**AUTOSTRADA (A1): MILANO - NAPOLI
AMPLIAMENTO ALLA TERZA CORSIA BARBERINO DI MUGELLO - INCISA VALDARNO
TRATTO FIRENZE SUD - INCISA VALDARNO**

**VARIANTE SAN DONATO
PROGETTO DEFINITIVO**

STUDIO DI IMPATTO AMBIENTALE: INTEGRAZIONI VOLONTARIE

Bilancio terre - Lotti 1 e 2

Figura 4-2: planimetria modifiche mitigazioni acustiche in seguito all'eliminazione dei rimodellamenti AM02 e AM03

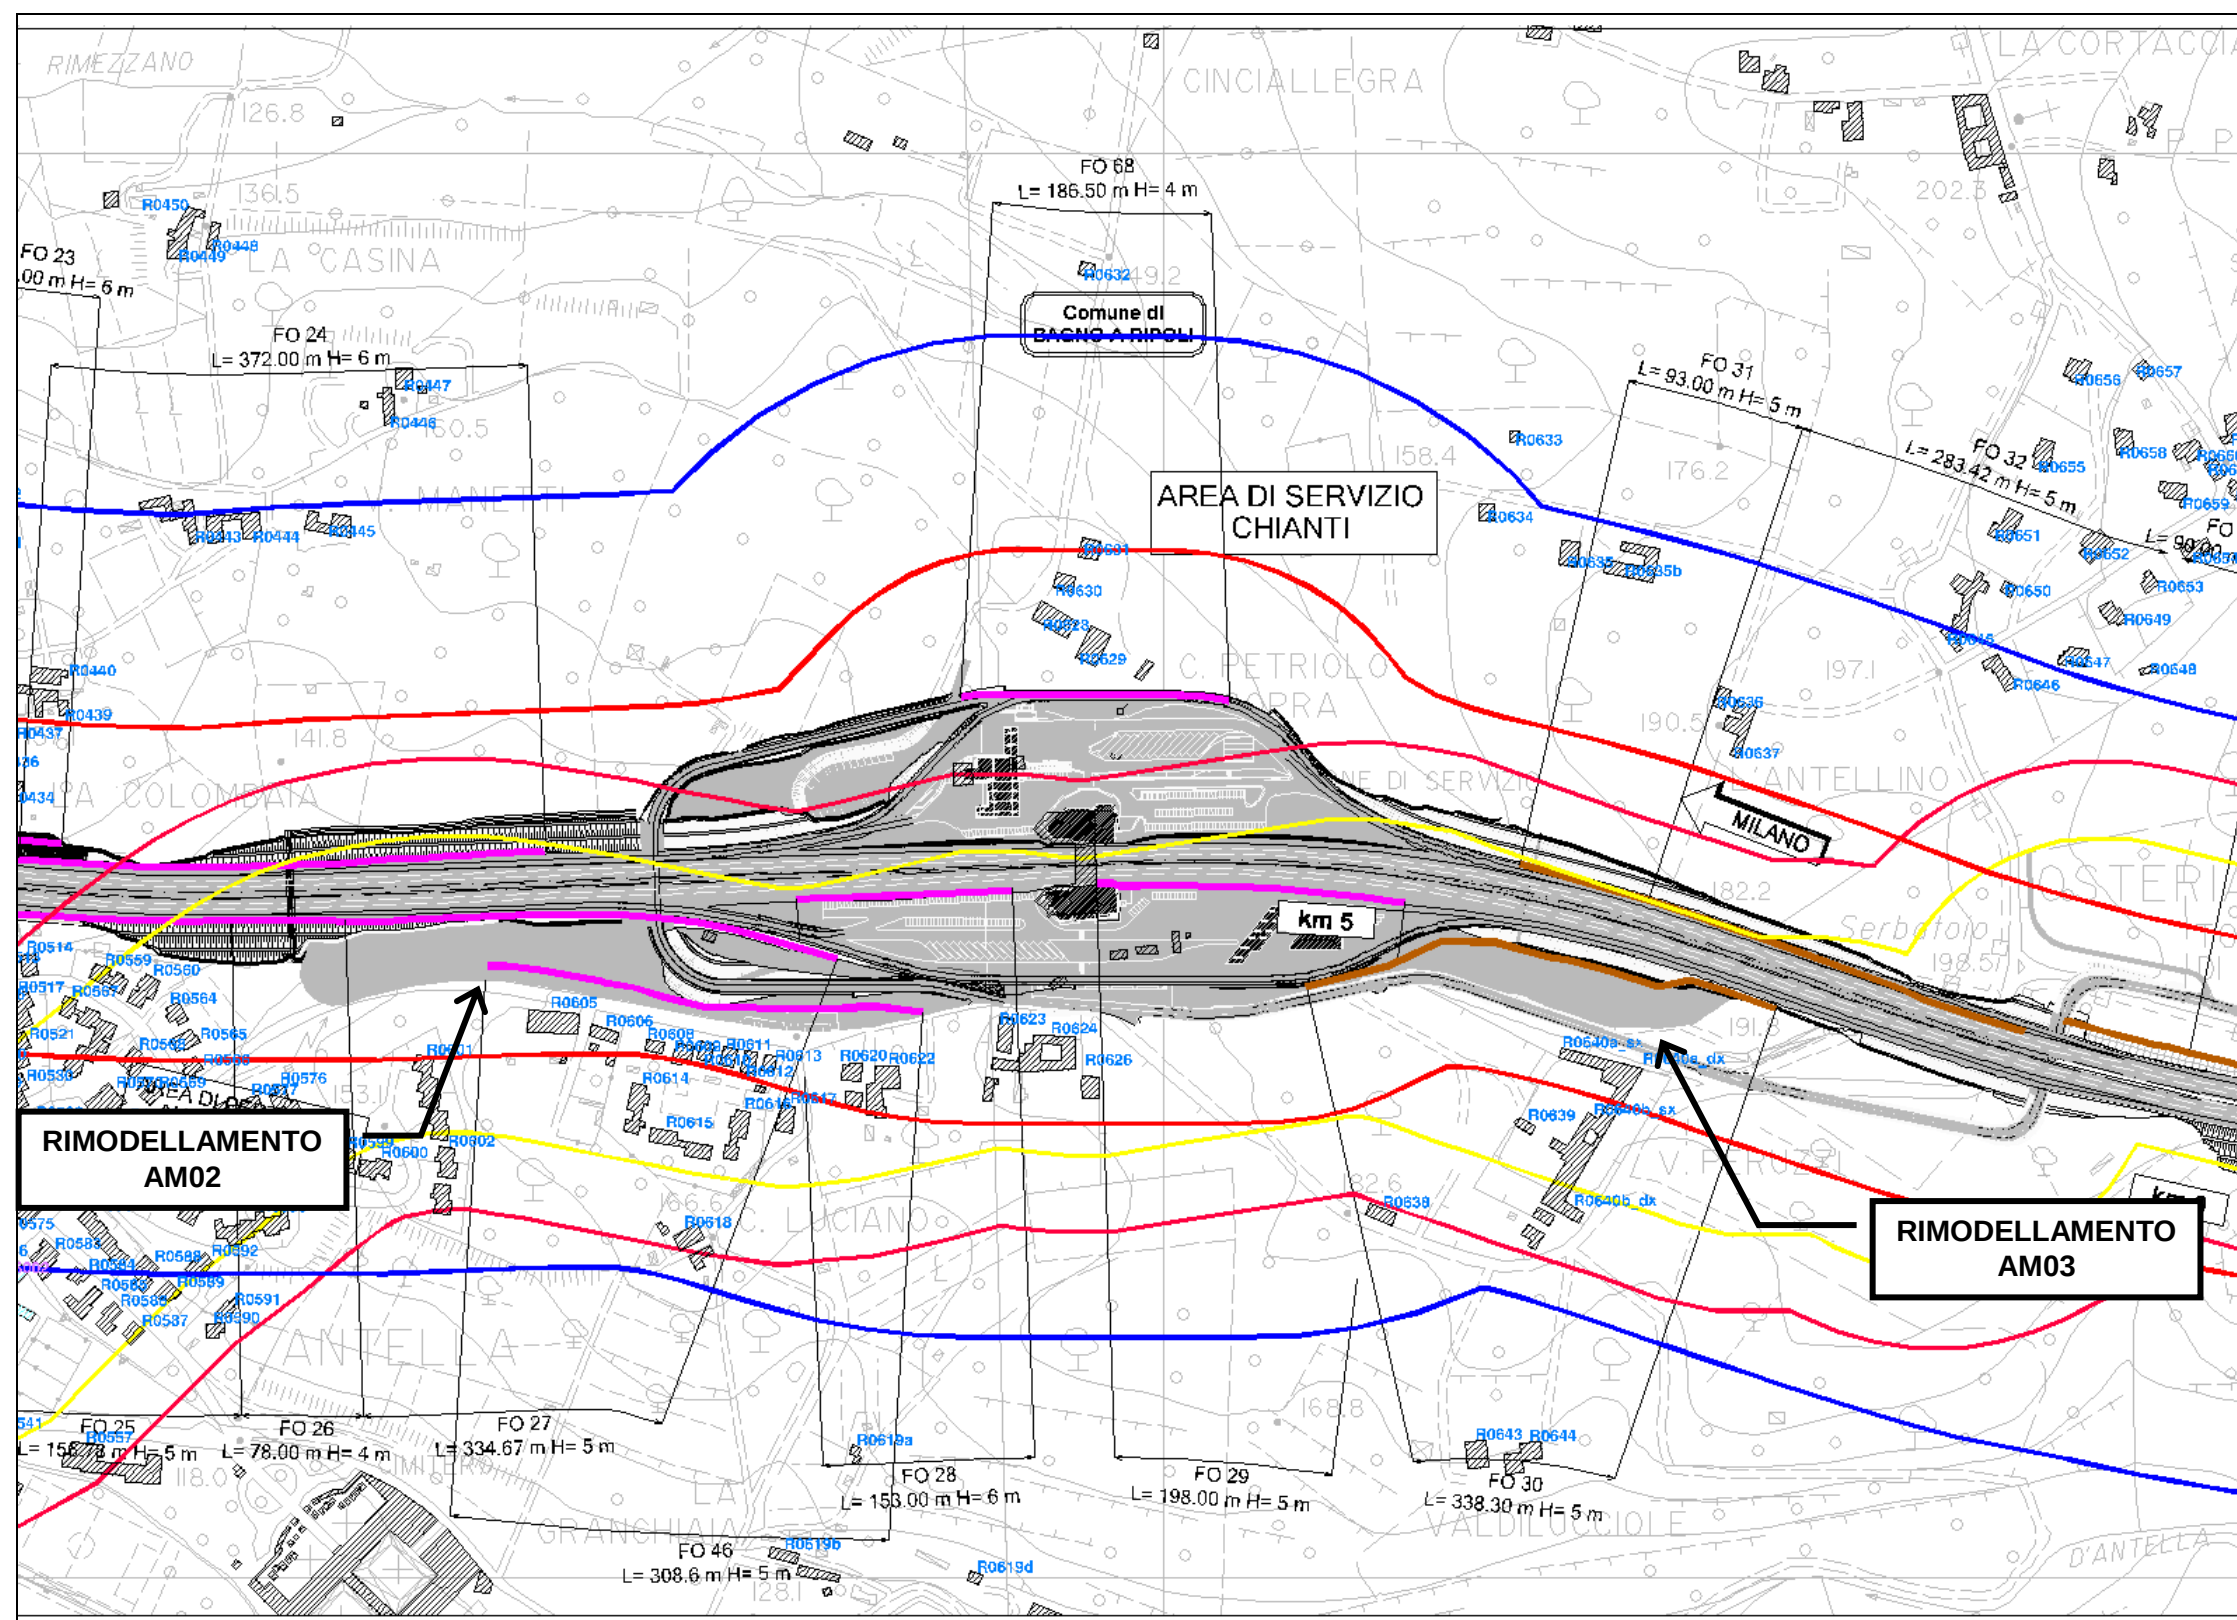
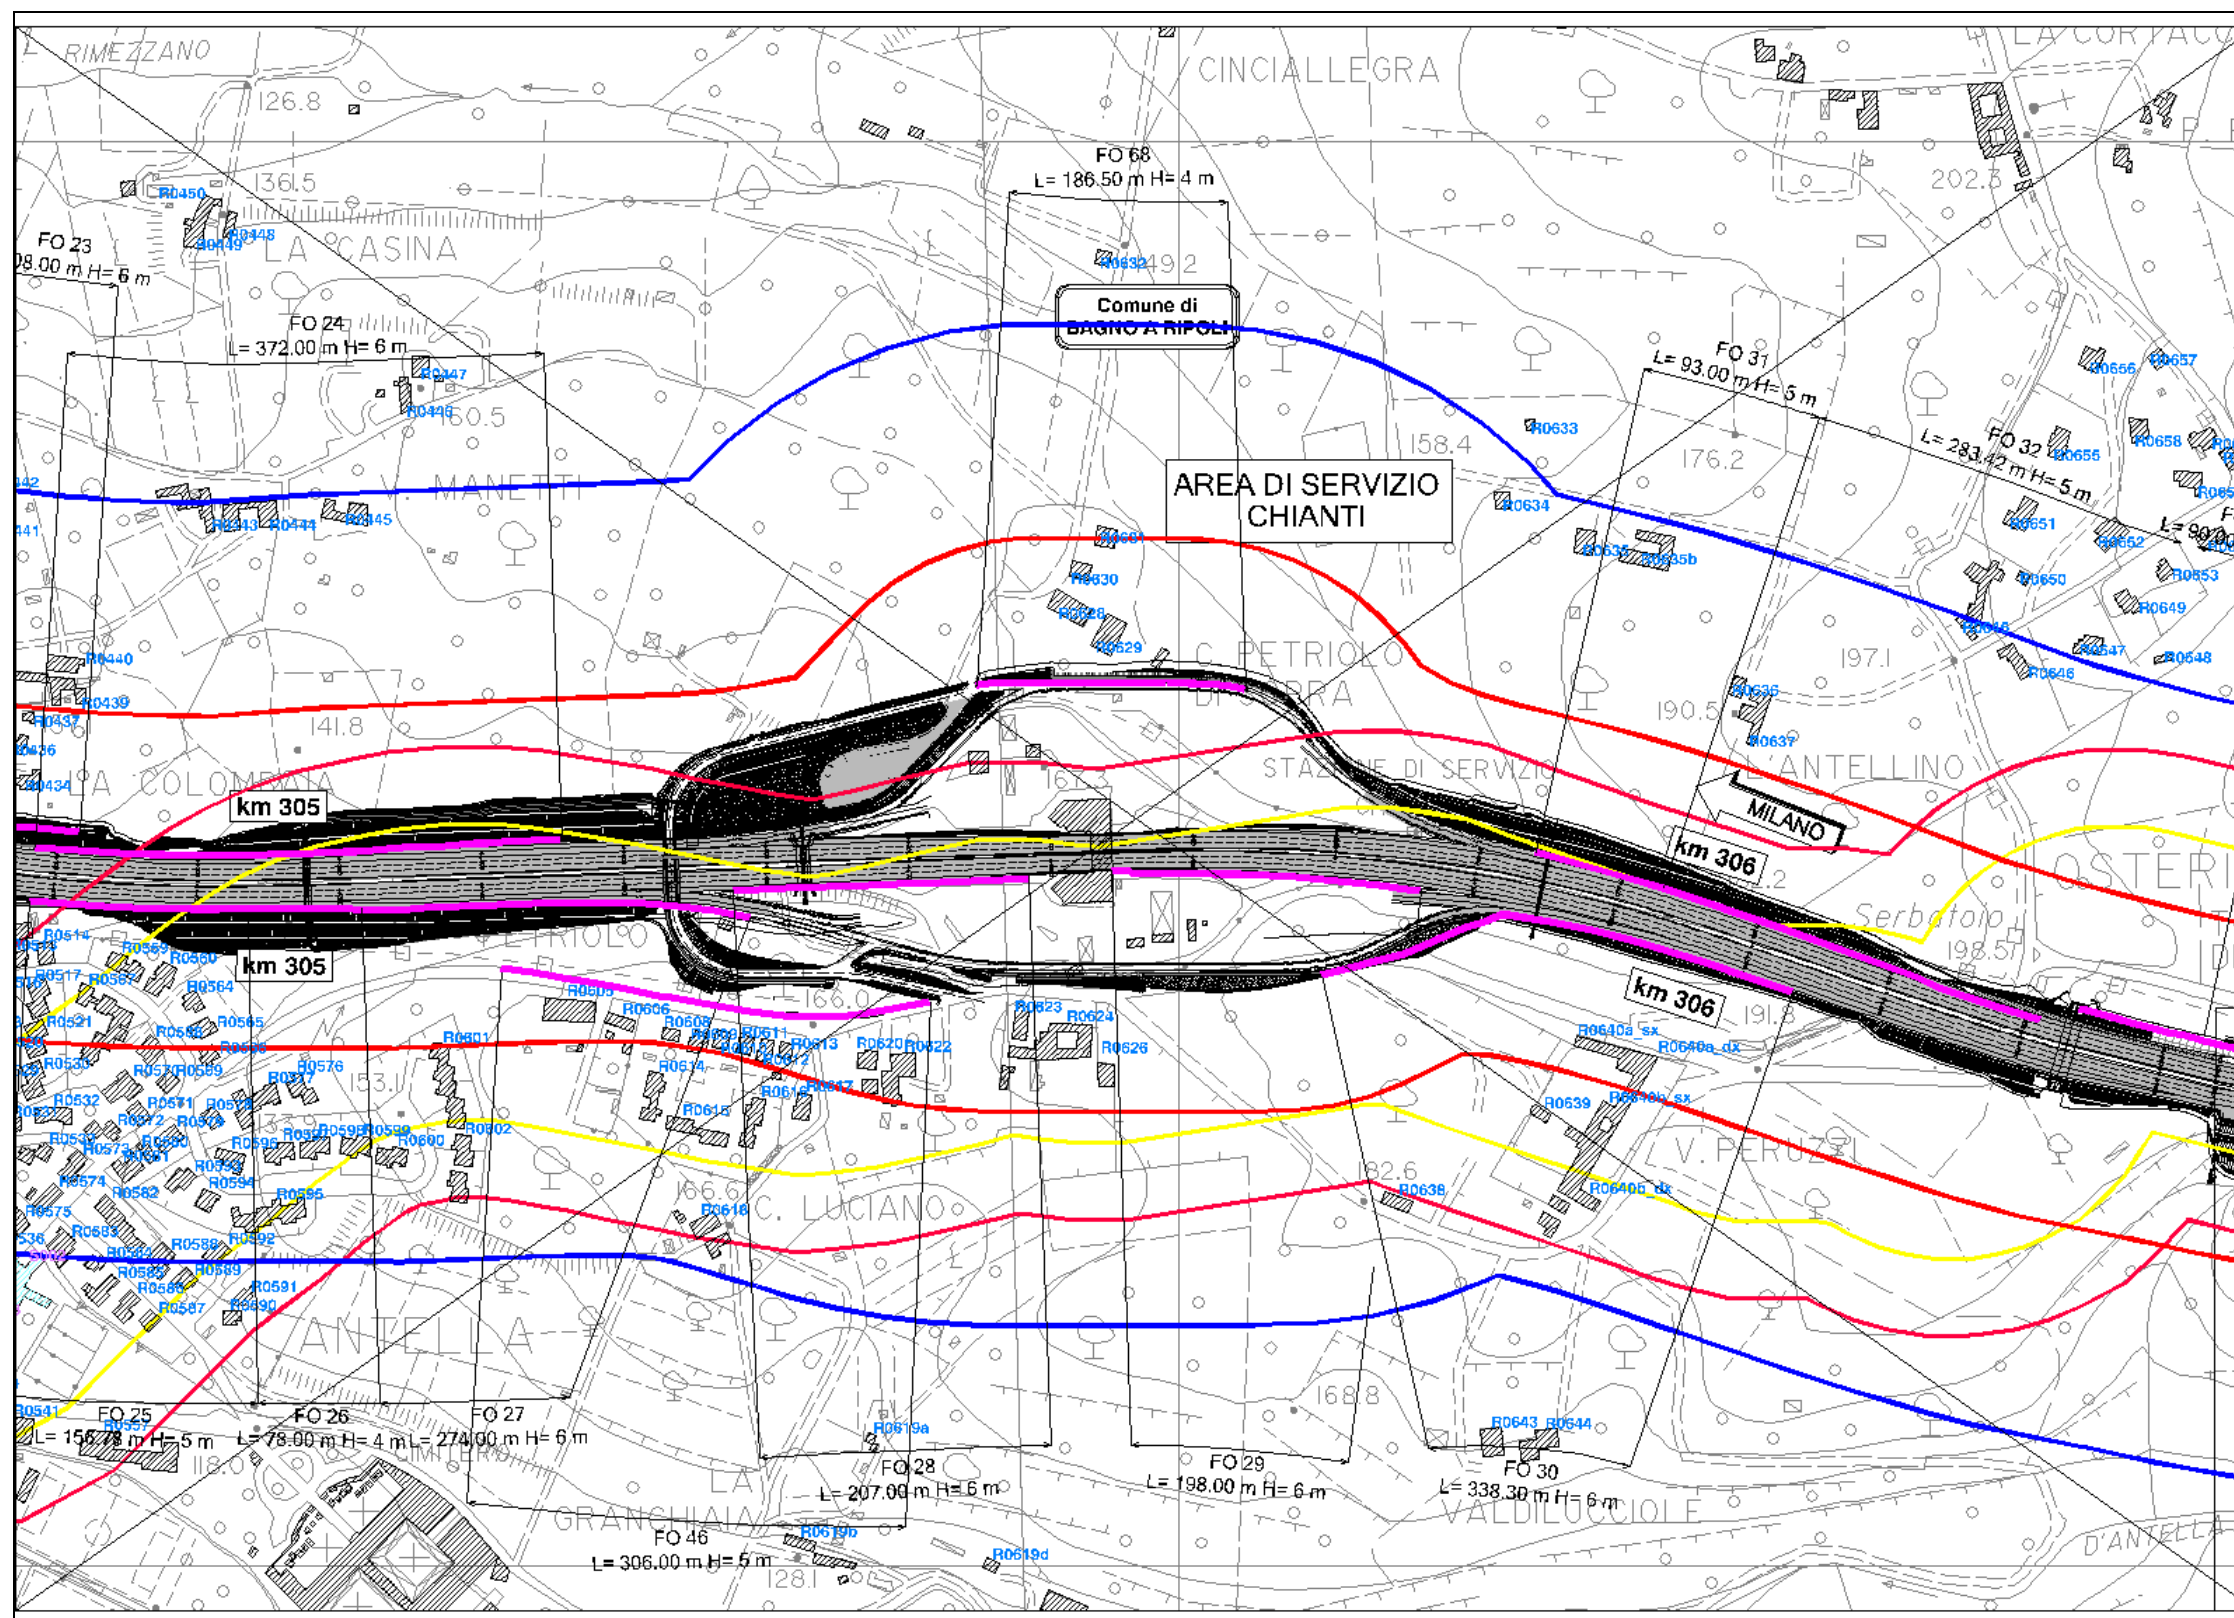
Le figure seguenti illustrano le modifiche apportate, in particolare si evidenziano:

- la barriera FO46, in seguito all'eliminazione del rimodellamento AM02 lato Firenze, è stata spostata leggermente più a sud posizionandola sul ciglio dell'esistente viabilità: la mitigazione acustica sui ricettori da 601 a 622 viene migliorata, in parte grazie anche all'innalzamento da 5m a 6m della barriera FO27;

- la barriera FO28 è stata allungata verso ovest per compensare il leggero accorciamento della barriera FO46, in questo modo sono garantiti i livelli sui ricettori da 611 a 622; di conseguenza è stato possibile accorciare leggermente la barriera FO27 il cui tratto finale risulta eccedente e scarsamente efficace;

- le barriere FO29 e FO30 sono state innalzate da 5m a 6m per compensare il riposizionamento della barriera FO30 in seguito all'eliminazione del rimodellamento AM03 lato Roma; anche in questo caso i livelli ottenuti sono leggermente inferiori a quelli stimati in precedenza;

- la barriera FO68 è rimasta invariata visto che non è prevista alcuna modifica del progetto dell'Area di Servizio Nord.

CODIFICA BARRIERA	ALTEZZA SET-2010 (m)	LUNGHEZZA SET-2010 (m)	ALTEZZA LUG-2012 (m)	LUNGHEZZA LUG-2012 (m)
FO27	5	334,67	6	274,00
FO28	6	153,00	6	207,00
FO29	5	198,00	6	198,00
FO30	5	338,30	6	346,00
FO46	5	308,60	5	306,00
FO68	4	186,50	4	186,5
